東海第二発電所
所内常設直流電源設備（3系統目）に係る
設計及び工事計画認可申請書における
記載誤りについて

2023年11月29日
日本原子力発電株式会社

(No.15) 資料7-3-2 125V系蓄電池(3系統目)
の耐震性についての計算書
(3個並び2段1列のボルトに作用する力の記載)

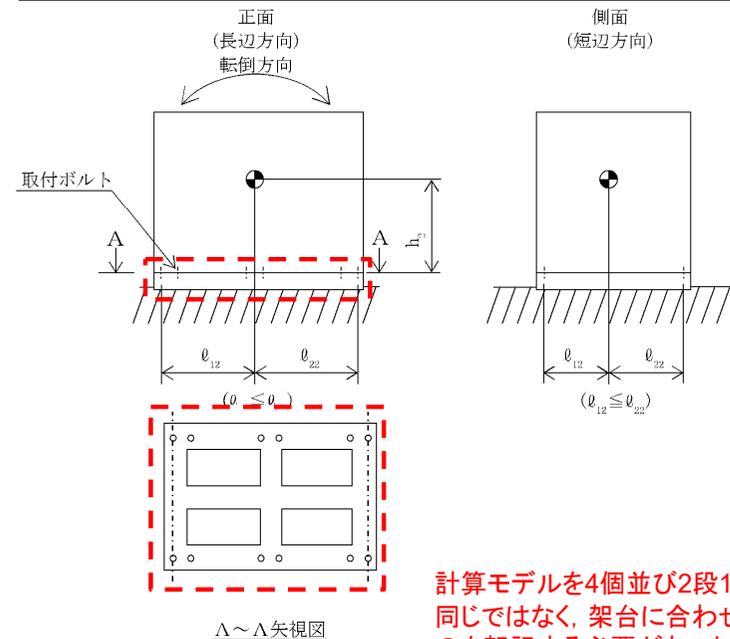
転倒方向に対して, 短辺・長辺の引張応力の
大きい数値を転記する必要があった

(No.3) V-2-10-1-7-15_緊急用直流125Vモータコントロールセンタの耐震性についての計算書

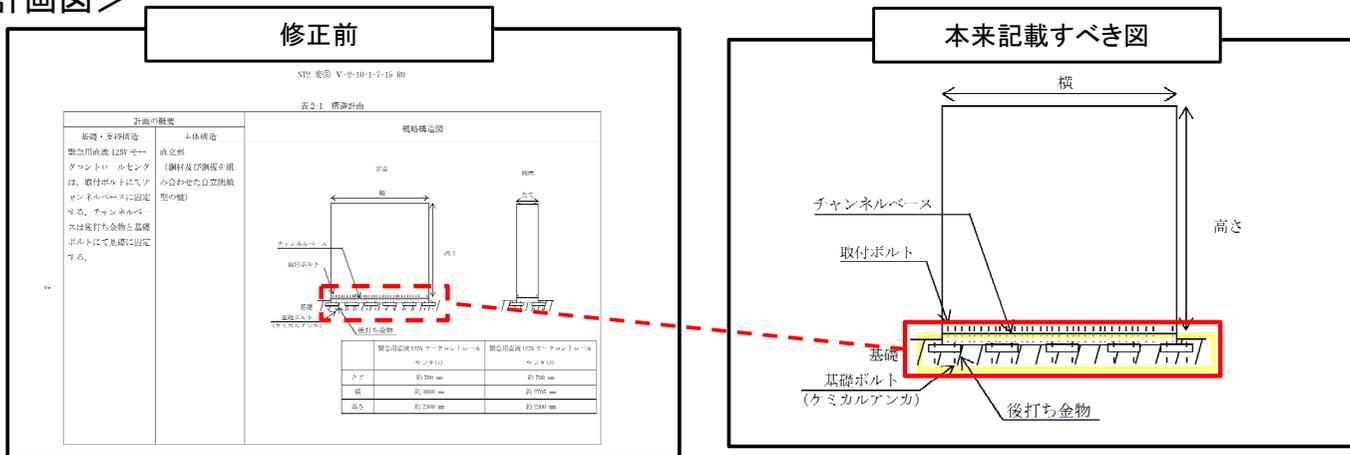
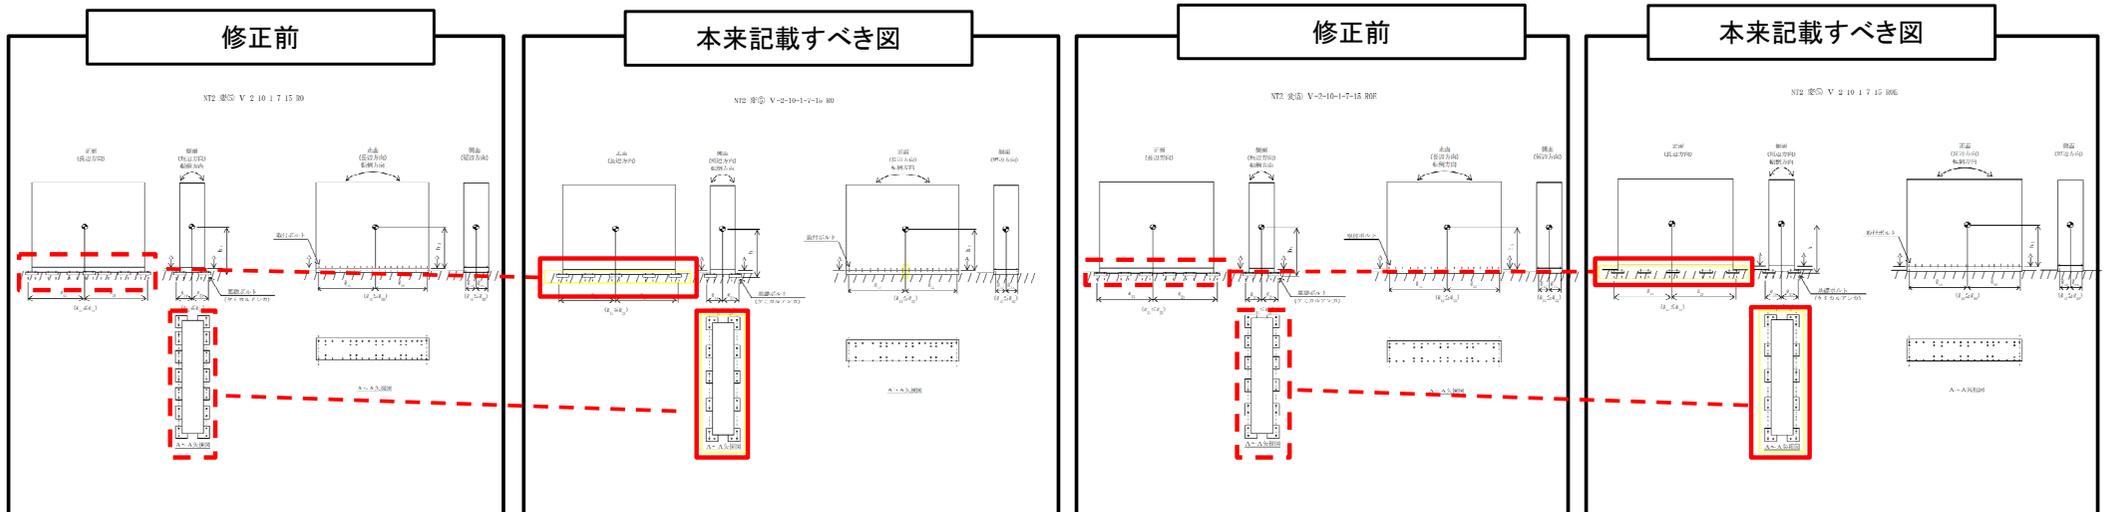
メーカ設計図書の構造計画図を転記の際にプレート及び基礎ボルトの数を誤って記載。

メーカ設計図書の計算モデル図を転記の際にプレート及び基礎ボルトの数を誤って記載。

- : 転記間違い数値(赤点線)
- : 本来記載すべき数値(赤実線)
